Odpowiedzi na pytania
do postępowania pn.:
„Dostawa 2 ambulansów sanitarnych z podstawowym wyposażeniem”

A - wysokość drzwi
B - wysokość przejścia

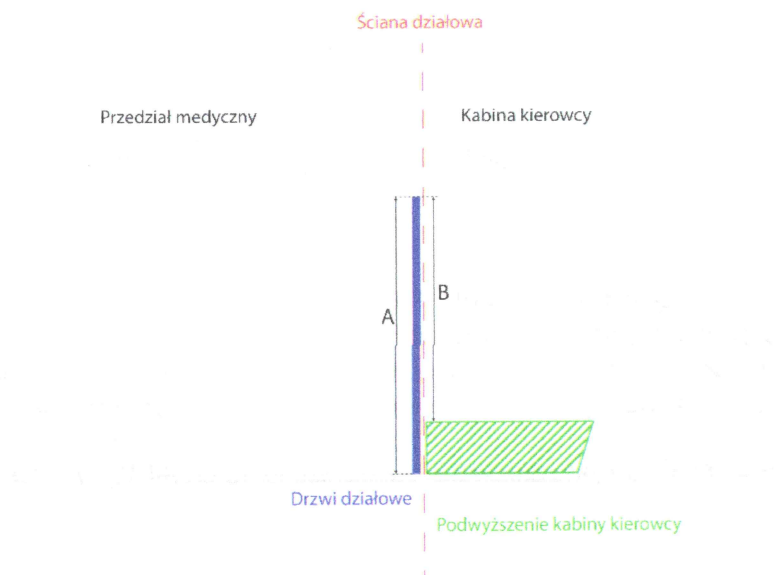
Dotyczy parametr punktowany nr 9 (wysokość przejścia) – prosimy o potwierdzenie, że Zamawiający punktuje „wysokość przejścia pomiędzy kabiną kierowcy przedziałem pacjenta” a nie „wysokość drzwi” zamontowanych w przegrodzie pomiędzy ww. przedziałami.

Nieuczciwi Wykonawcy tj. chcący za wszelką cenę uzyskać dodatkowe punkty za oceniany przez Zamawiającego parametr funkcjonalny mogą zaoferować ambulans z przejściem pomiędzy kabiną kierowcy a przedziałem medycznym, gdzie wysokość drzwi przesuwanych będzie większa niż rzeczywiste przejście. W związku z powyższym prosimy o jednoznaczne potwierdzenie czy Zamawiający będzie punktował wysokość „przejścia” czy też wysokość „drzwi”. Poniższy rysunek przedstawia różnicę pomiędzy wysokością przejścia w wysokości drzwi.

Odpowiedź nr 2: TAK – Zamawiający punktuje wysokość przejścia (otworu drzwi) a nie wysokość drzwi – wysokość otworu drzwi mierzona od górnej krawędzi otworu do powierzchni podłogi w kabinie kierowcy – korekta zapisu w SWZ tabela nr 2, poz. nr 9 oraz w załączniku nr 1d do SWZ, tabela nr 5a poz. 5.9.
